国立研究開発法人日本原子力研究開発機構大洗研究所（南地区）

原子炉設置変更許可申請書（高速実験炉原子炉施設の変更）の本文及び添付書類の一部補正（第3回）の新旧対比表

第1図 大洗研究所(南地区)原子炉施設保安管理組織(令和4年4月1日現在)

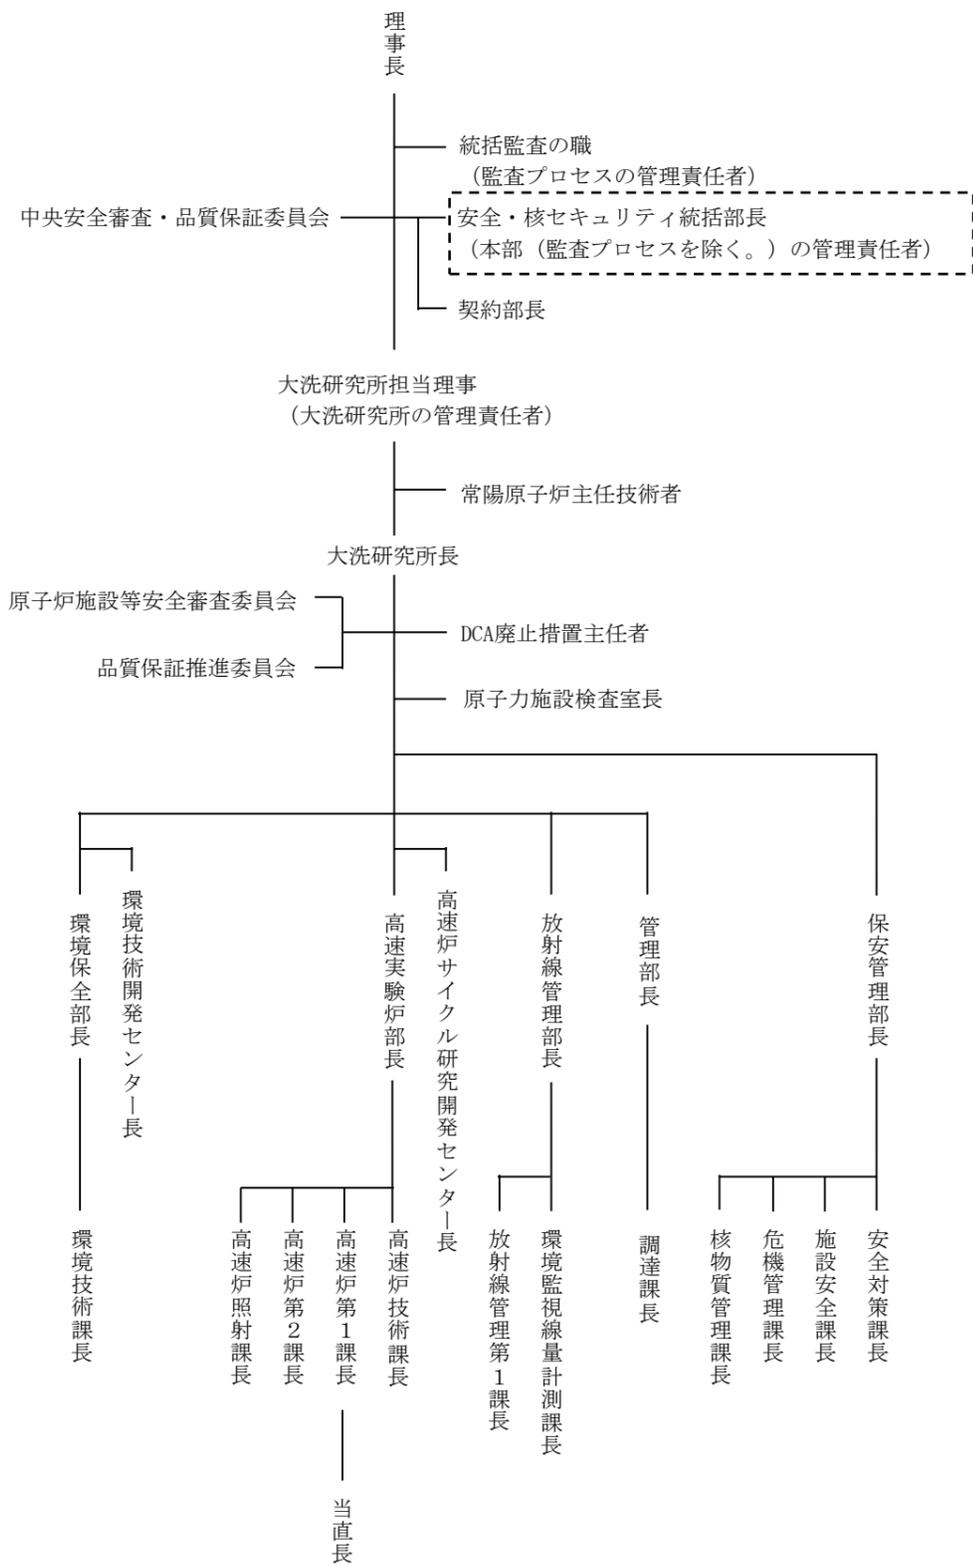
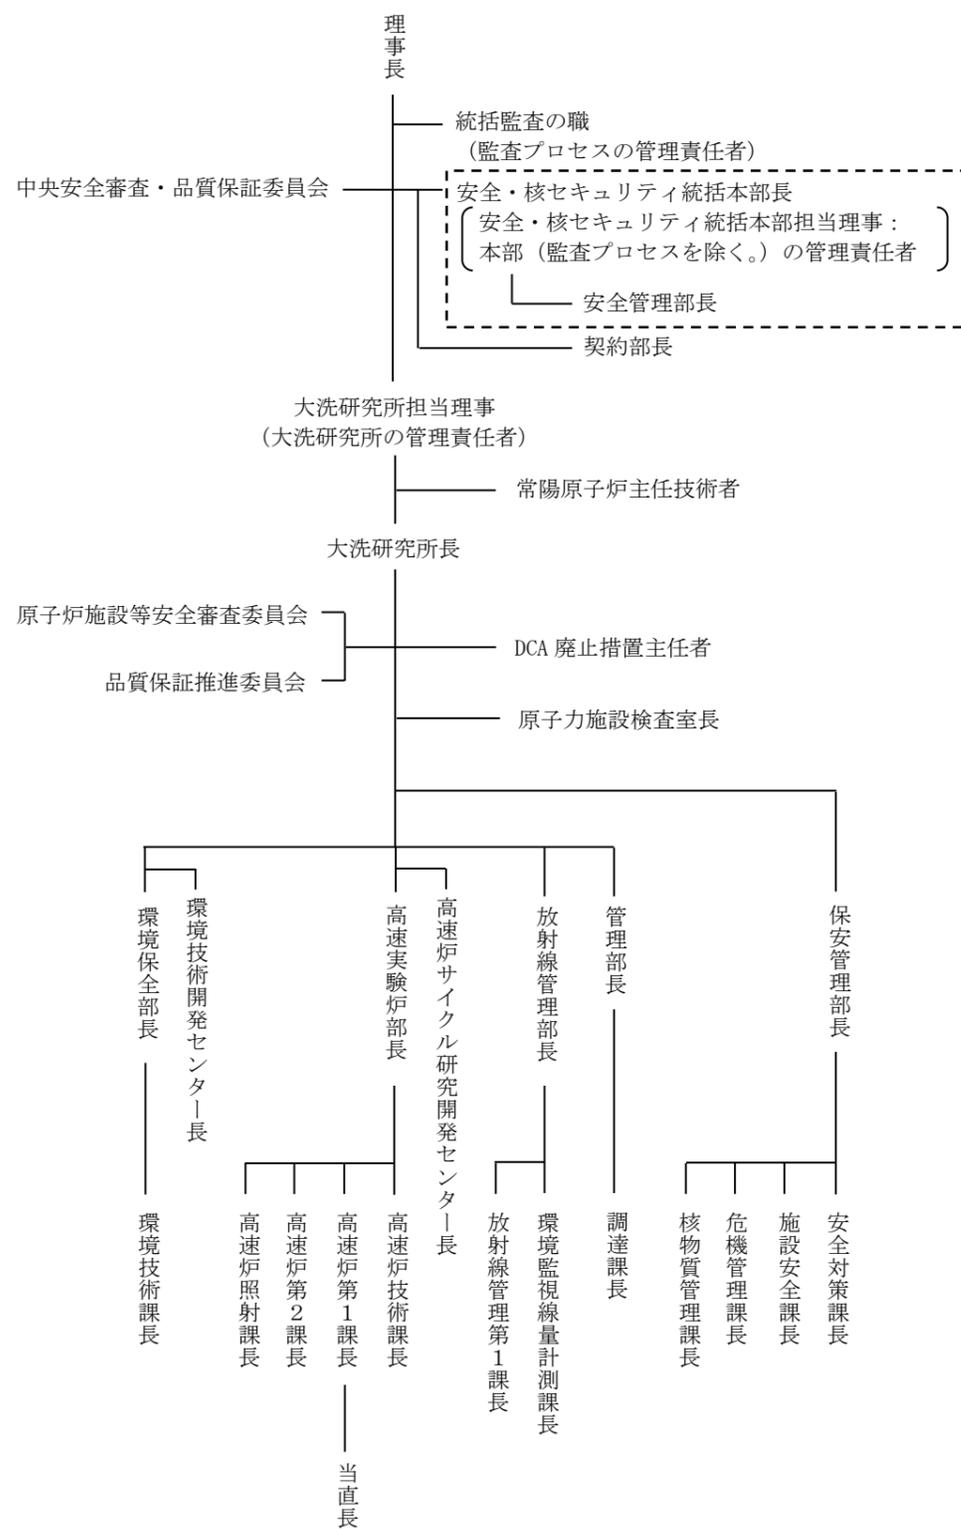
| 変更前（2021.12.2付補正）   | 変更後   |
|---|---|
| <p>別添4</p> <p>1. 設計及び工事のための組織</p> <p><u>令和3年8月1日現在の大洗研究所（南地区）原子炉施設の管理組織を第1図に示す。</u></p> <p>理事長は、「国立研究開発法人日本原子力研究開発機構大洗研究所（南地区）原子炉施設保安規定」（以下「原子炉施設保安規定」という。）に基づき、原子炉施設に関する保安活動を総理する。</p> <p><u>安全・核セキュリティ統括部長は、本部の品質マネジメント活動に係る業務、それに関する本部としての総合調整、指導及び支援の業務並びに中央安全審査・品質保証委員会の庶務に関する業務を行う。</u></p> <p>大洗研究所担当理事は、理事長を補佐し、大洗研究所における原子炉施設に関する保安活動を統理する。</p> <p>大洗研究所長（以下「所長」という。）は、大洗研究所における原子炉施設に関する保安活動を統括する。</p> <p>原子力施設検査室長は、独立検査組織の検査責任者として、事業者検査に関する業務を行う。</p> <p>高速炉サイクル研究開発センター長は、所長が行う高速炉サイクル研究開発センターにおける原子炉施設に関する保安活動の統括に係る業務を補佐するとともに、高速炉サイクル研究開発センターにおける原子炉施設の年間運転計画及び運転計画に係る業務を統括する。</p> <p>大洗研究所の原子炉施設等安全審査委員会では、所長の諮問に基づき設計及び工事に対する安全性の評価、設計内容の妥当性、原子炉施設の保安に関する基本的事項等を審議する。</p> <p>中央安全審査・品質保証委員会では、理事長の諮問に基づき原子炉の設置許可及びその変更に関する重要事項、原子炉施設の運転等に伴う安全に関する基本的事項、品質マネジメント活動の基本事項等を審議する。</p> <p>本変更に係る設計及び工事の主な業務は高速実験炉部及び放射線管理部において実施する。高速実験炉部長は、高速炉技術課長、高速炉第1課長、高速炉第2課長及び高速炉照射課長が行う業務を統括する。放射線管理部長は、環境監視線量計測課長及び放射線管理第1課長が行う業務を統括する。</p> <p>保安管理部長は、安全対策課長、施設安全課長、危機管理課長及び核物質管理課長が行う保安活動を統括する。</p> <p>契約部長は、本部における原子炉施設の保安に係る調達業務を行う。</p> <p>管理部長は、調達課長が行う大洗研究所における原子炉施設の保安に係る調達業務を統括する。</p> <p>2. ～3.<br/>（省略）</p> | <p>別添4</p> <p>1. 設計及び工事のための組織</p> <p><u>令和4年4月1日現在の大洗研究所（南地区）原子炉施設の管理組織を第1図に示す。</u></p> <p>理事長は、「国立研究開発法人日本原子力研究開発機構大洗研究所（南地区）原子炉施設保安規定」（以下「原子炉施設保安規定」という。）に基づき、原子炉施設に関する保安活動を総理する。</p> <p><u>安全・核セキュリティ統括本部長は、理事長を補佐し、安全管理部長が行う本部としての指導、支援活動及び機構内の総合調整を統理する。また、保安上必要な場合は、理事長への意見具申及び理事長指示に基づく必要な措置を講ずる。</u></p> <p><u>安全管理部長は、大洗研究所の原子炉施設における品質マネジメント活動に関して行う指導、支援及び機構内の総合調整の業務、本部の品質マネジメント活動に係る業務並びに中央安全審査・品質保証委員会の庶務に関する業務を行う。</u></p> <p>大洗研究所担当理事は、理事長を補佐し、大洗研究所における原子炉施設に関する保安活動を統理する。</p> <p>大洗研究所長（以下「所長」という。）は、大洗研究所における原子炉施設に関する保安活動を統括する。</p> <p>原子力施設検査室長は、独立検査組織の検査責任者として、事業者検査に関する業務を行う。</p> <p>高速炉サイクル研究開発センター長は、所長が行う高速炉サイクル研究開発センターにおける原子炉施設に関する保安活動の統括に係る業務を補佐するとともに、高速炉サイクル研究開発センターにおける原子炉施設の年間運転計画及び運転計画に係る業務を統括する。</p> <p>大洗研究所の原子炉施設等安全審査委員会では、所長の諮問に基づき設計及び工事に対する安全性の評価、設計内容の妥当性、原子炉施設の保安に関する基本的事項等を審議する。</p> <p>中央安全審査・品質保証委員会では、理事長の諮問に基づき原子炉の設置許可及びその変更に関する重要事項、原子炉施設の運転等に伴う安全に関する基本的事項、品質マネジメント活動の基本事項等を審議する。</p> <p>本変更に係る設計及び工事の主な業務は、<u>高速実験炉部及び放射線管理部において実施する。なお、放射線管理設備に係る業務については原子炉施設保安規定に基づき放射線管理第1課が実施し、地盤改良工事に係る業務については機構内の専門組織（建設部等）に依頼し、高速実験炉部長が取りまとめを行う。</u></p> <p>高速実験炉部長は、高速炉技術課長、高速炉第1課長、高速炉第2課長及び高速炉照射課長が行う業務を統括する。放射線管理部長は、環境監視線量計測課長及び放射線管理第1課長が行う業務を統括する。</p> <p>保安管理部長は、安全対策課長、施設安全課長、危機管理課長及び核物質管理課長が行う保安活動を統括する。</p> <p>契約部長は、本部における原子炉施設の保安に係る調達業務を行う。</p> <p>管理部長は、調達課長が行う大洗研究所における原子炉施設の保安に係る調達業務を統括する。</p> <p>2. ～3.<br/>（変更なし）</p> |

第1図 大洗研究所(南地区)原子炉施設保安管理組織(令和3年8月1日現在)
